DOSSIER D'EXTENSION D'UN LOTISSEMENT COMMUNAL SUR LA COMMUNE DE CHATENOIS

Référence du dossier : CES22314

Dénomination : *Porté à connaissance suite au dossier validé en 2008 pour l'aménagement d'un lotissement d'habitations sur la commune de CHATENOIS.*

VI.3. POINT 3 : INVENTAIRES ZNIEFF

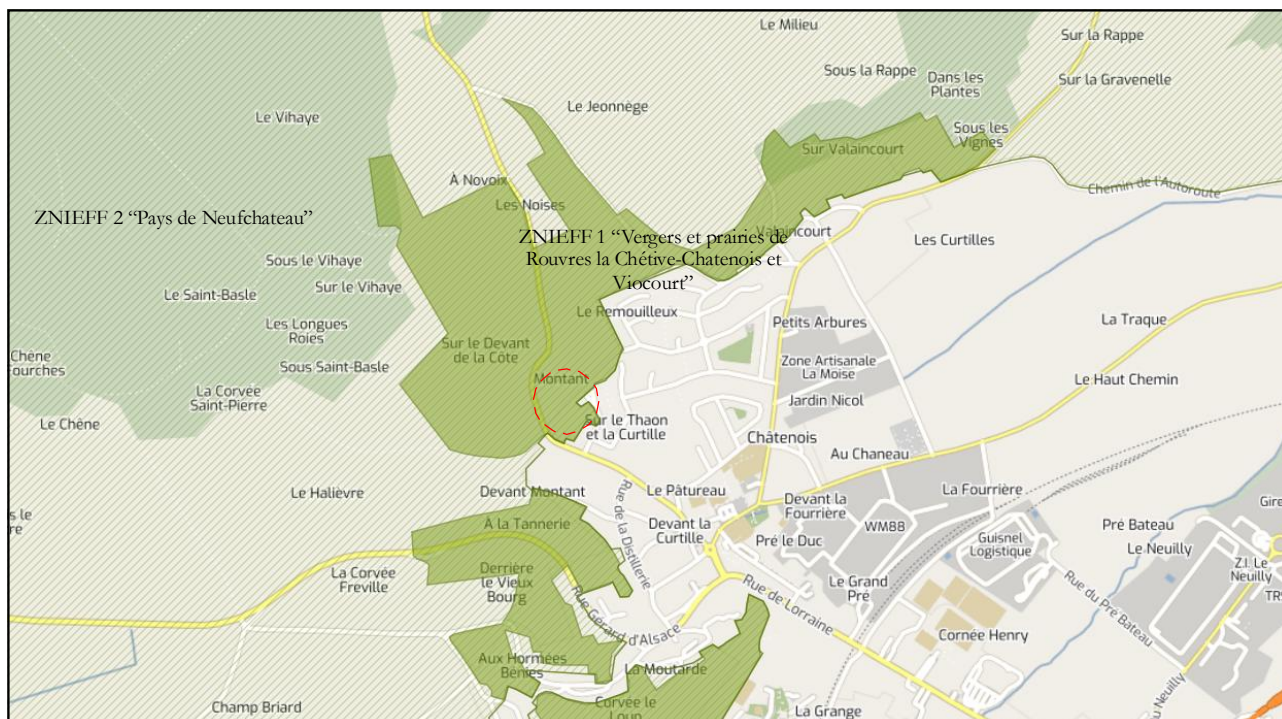
Le projet n'est pas situé dans un espace environnemental réglementé et n'appelle donc pas de remarques à ce titre.

Il est toutefois situé en zones d'inventaires ZNIEFF de type 1 et 2. Aussi des espèces protégées sont susceptibles d'être présentes. Le cas échéant, le pétitionnaire devra prendre l'attache du service espèces protégées de la DREAL.

Sur la carte ci-dessous sont représentées la ZNIEFF 2 « Pays de Neufchateau » (hachures) et la ZNIEFF 1 « Vergers et prairies de Rouvres la Chétive-Chatenois et Viocourt » (zone verte).

La zone d'étude est dans le périmètre de ces deux ZNIEFF.

Dans le cas présent, la zone d'étude est occupée par une zone stabilisée et pour l'essentiel une prairie pâturée non humide, avec quelques vieux arbres (ancien verger). Aucune espèce protégée n'a été observée dans la prairie pâturée.

L'intérêt potentiel du site réside dans sa faune (insectes et oiseaux notamment). A noter qu'aucun insecte rare ou protégé n'a été observé. Quant aux oiseaux ont été vus un moineau, un geai, un milan et une buse (en survol du site) et des hirondelles.

Les arbres sont importants pour de nombreuses espèces d'oiseaux. Toutefois, sur la zone d'étude, le verger est très peu représenté, avec uniquement quelques arbres en fin de vie (ils ont déjà des branches mortes, sans aucune feuille). A noter que les arbres sont davantage présents sur les parcelles 65 et 55 bordant la zone prévue pour l'extension (et qui seront donc pas impactés par le projet).

Les quelques arbres présents sur l'emprise de l'extension seront évidemment coupés dans le cadre des travaux d'urbanisation. Mais la commune de CHATENOIS indique qu'elle demandera aux propriétaires des futurs lots de planter une haie paysagère d'essences locales sur le périmètre extérieur du lotissement. Ces futurs arbres et arbustes seront favorables à divers oiseaux et insectes et compenseront aisément la perte des arbres existants actuellement.
